**PRÉFET
DE LA MARNE**

**RAPPORT DE L'INSPECTION DES
INSTALLATIONS CLASSEES**

Objet : Société SUN DESHY à Francheville – Demande d'aménagement aux prescriptions de l'arrêté du 10 avril 2017 relatif aux installations soumises à la rubrique 1510

Figure 2: Modélisation flux thermiques ST2 : à gauche balles + granulés ; à droite 100% granulés

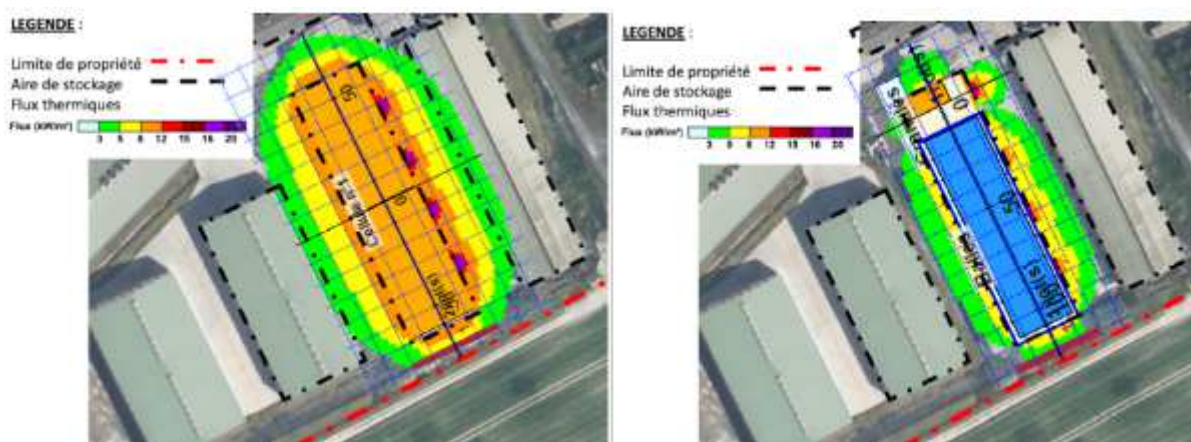
Les modélisations Flumilog du bâtiment ST2, en stockage balles/granulé ou uniquement granulés, montrent que les flux thermiques ne sortent pas des limites de propriété grâce au merlon de 8 m de hauteur.
